川内原子力発電所第1号機及び2号機
玄海原子力発電所第3号機及び4号機
火災感知器追設工事に係る設計及び工事計画認可申請について

九州電力株式会社
2022年12月15日

2. 設計の変更内容（1 / 2）

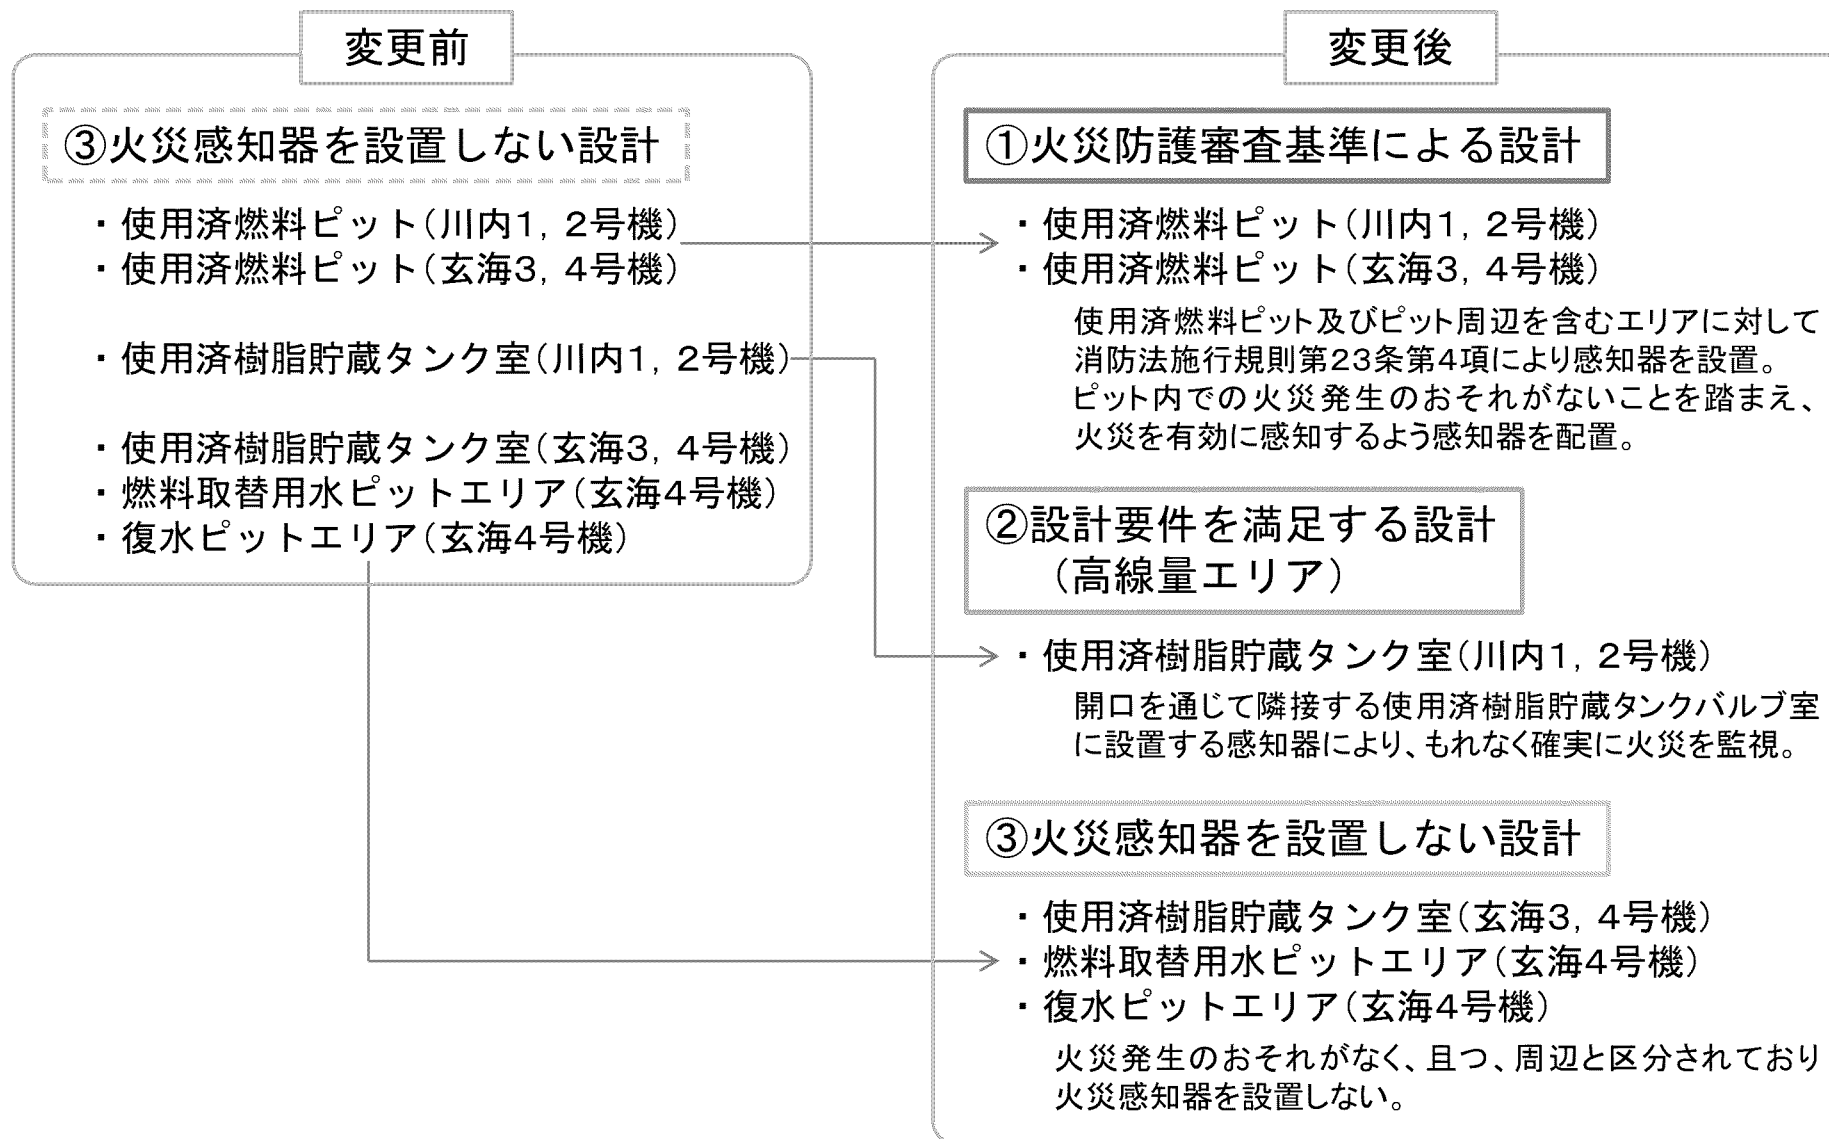
○前回審査会合では、建屋内の火災感知器に係る設計について以下①～③のいずれかにより技術基準規則※²第十一条及び第五十二条への適合を図ることとしていたが、③について、設計内容を見直す。

③ 火災防護審査基準によらない設計として、火災が発生した場合においても設計基準対象施設の安全性及び重大事故等対処施設の重大事故等に対処するために必要な機能が損なわれない場所において、火災感知設備を設置しない設計

③ 火災防護審査基準によらない設計として、火災発生のおそれなく、且つ、周辺と区分された場所において、火災感知設備を設置しない設計

玄海3，4号機 使用済樹脂貯蔵タンク室

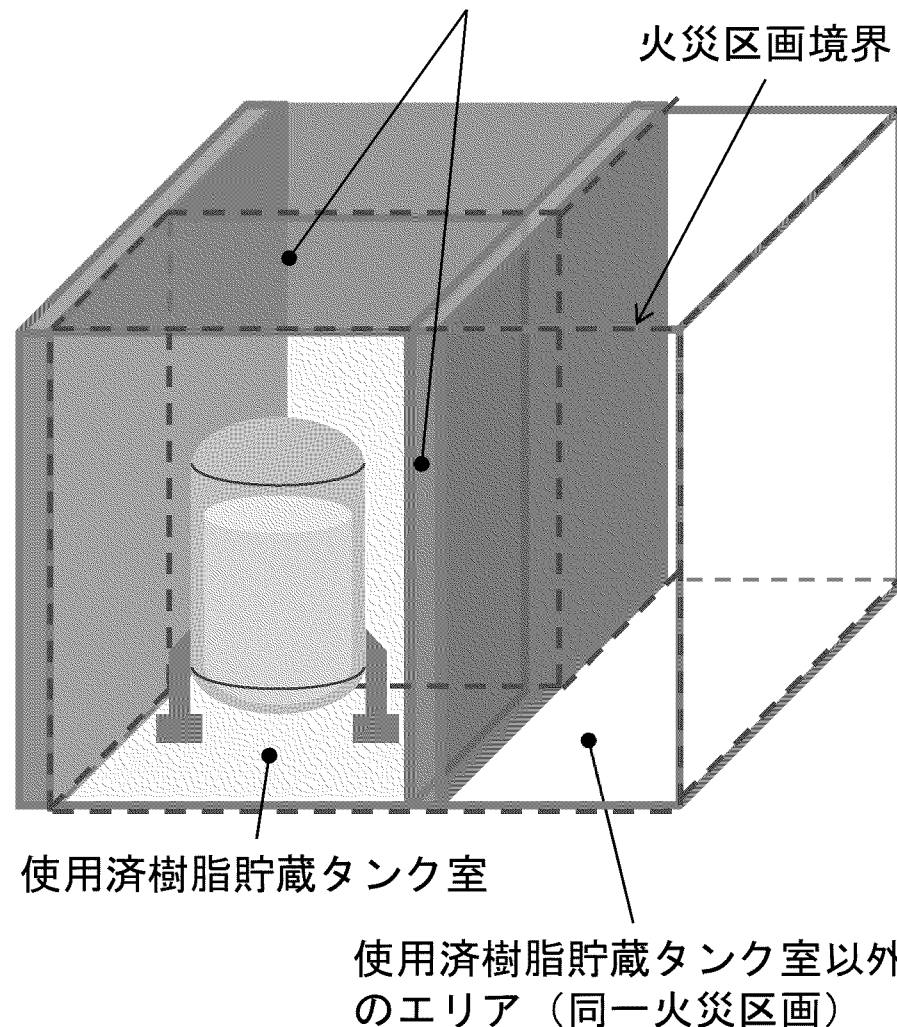
- ・ 使用済樹脂貯蔵タンク室に火災源はない。
- ・ 使用済樹脂貯蔵タンク室は火災区画の一部エリアであるものの、壁・床・天井はコンクリートにより囲まれている。

火災発生のおそれはなく、周囲からの火災影響も受けない。

そのため、火災感知器を設置しない設計とする。

川内1, 2号機 使用済樹脂貯蔵タンク室（1 / 3）

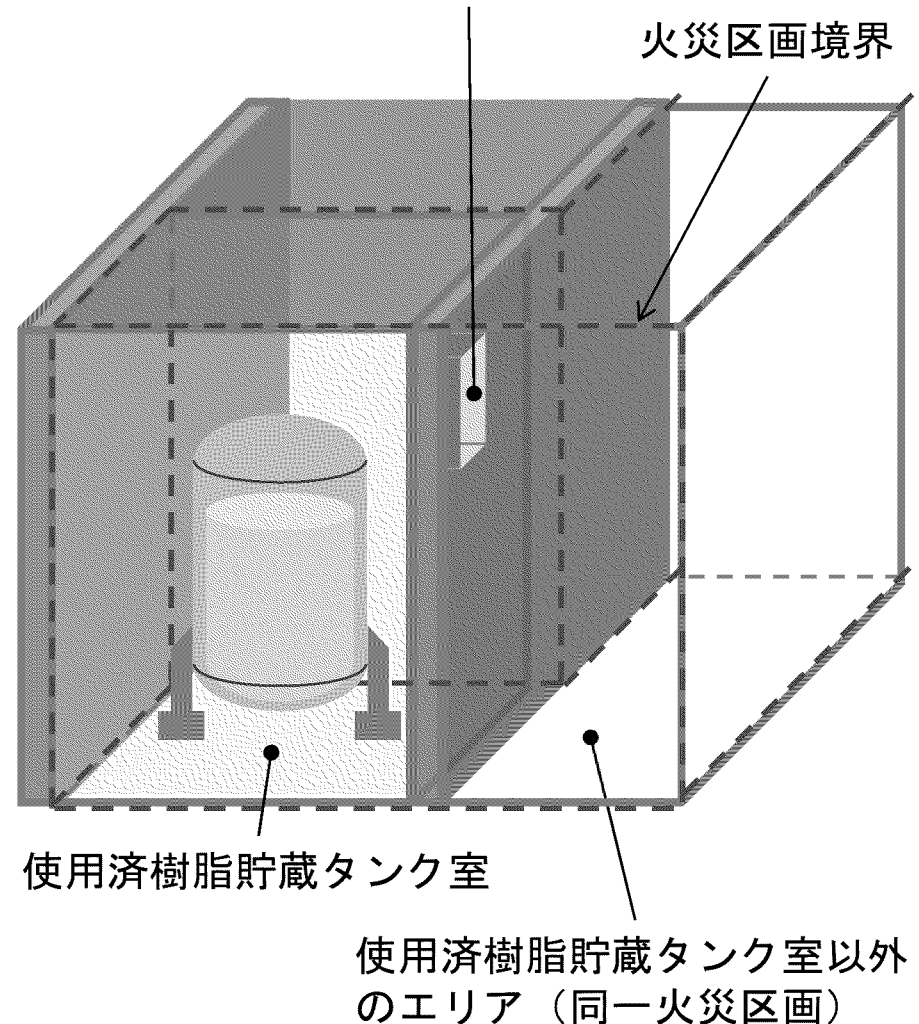
- ・ 使用済樹脂貯蔵タンク室に火災源はない。
- ・ 使用済樹脂貯蔵タンク室は火災区画の一部エリアであり、隣接エリアと開口で通じている。

周囲からの火災影響や可燃物の持ち込みによる火災発生のおそれが懸念される。
そのため、火災感知器による火災監視を行う設計とする。

川内1, 2号機 使用済樹脂貯蔵タンク室（2 / 3）

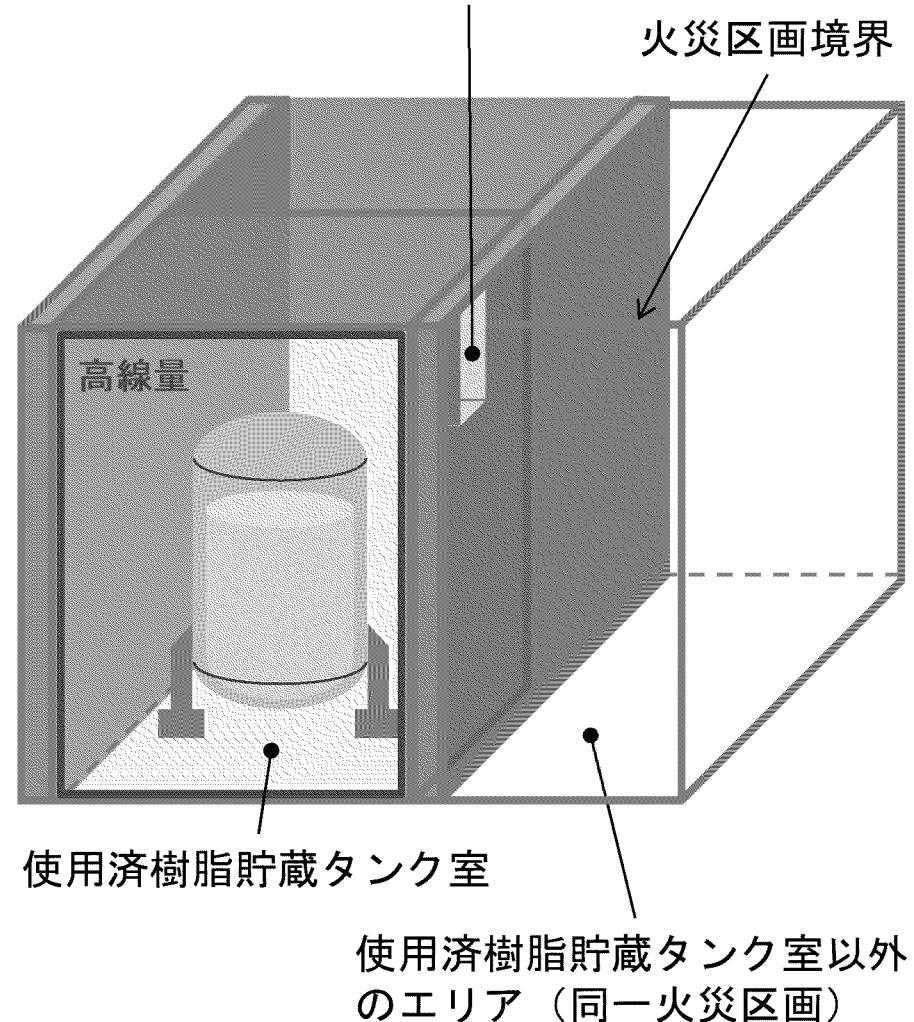
- ・ 使用済樹脂貯蔵タンク室は線量が高く、火災感知器の設置及び点検にあたって、過度な被ばくの懸念がある。

作業員個人及び集団として受ける線量を試算し、以下の値を超過するため、使用済樹脂貯蔵タンク室内への火災防護審査基準に基づく火災感知器の設置は適切ではなく、**設計要件を満足する設計（高線量エリア）**とする。

- ・ 個人線量：1 mSv / 日
- ・ 集団線量：至近の年間集団線量のうち1プラント分に相当する線量

川内1, 2号機 使用済樹脂貯蔵タンク室（3 / 3）

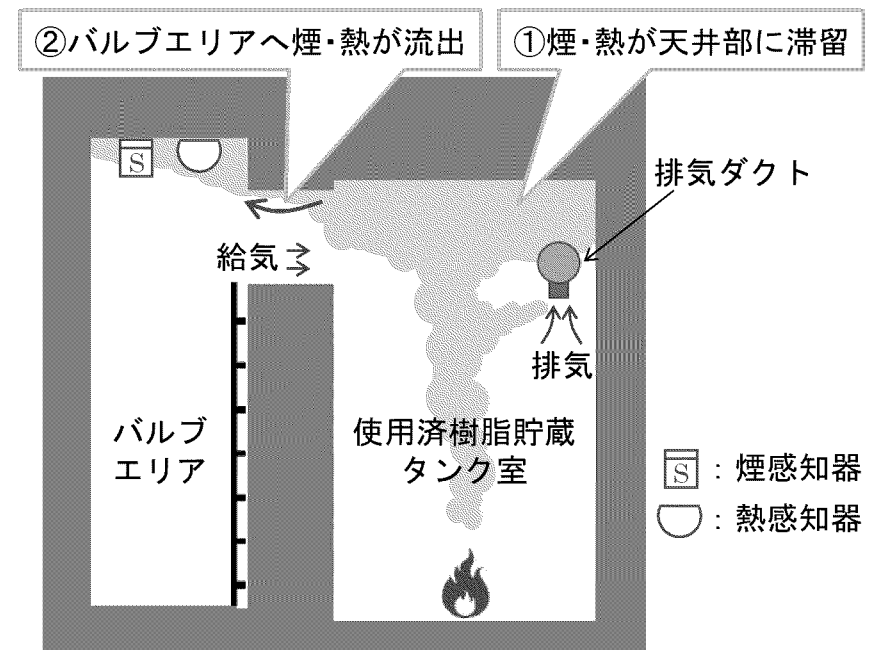
- ・ 使用済樹脂貯蔵タンク室は換気空調設備の吸込み口より室内の空気を排気しており、室内への給気は開口部を通じて行われる。
- ・ 吸込み口は開口部天井面より低い位置にあり、火災によって発生した煙・熱はタンク室内天井部に滞留した後、バルブエリアへ流出する。

- ・ バルブエリアに煙感知器及び熱感知器を設置し、使用済樹脂貯蔵タンク室内の火災をもれなく確実に感知する。

【当社原子力発電所において適用する設計事項】

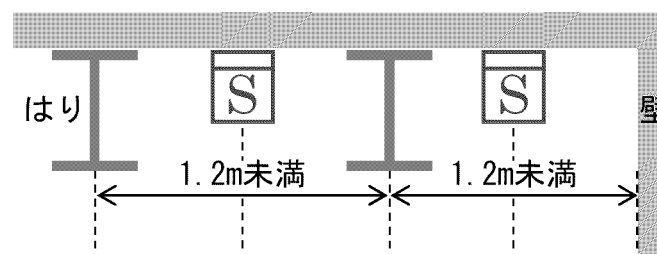
幅1.2m未満の狭隘箇所[※]において、煙感知器を中心部に設置する設計[※]

○狭隘箇所においては壁からの離隔距離が0.6m未満の位置であっても、早期に煙が滞留することが想定されるため、左右両側の壁又ははりから可能な範囲で離隔を確保した位置に感知器を設置することで、支障なく火災を感知できるものとする。そのため、当社原子力発電所において上記の設計事項を適用する。
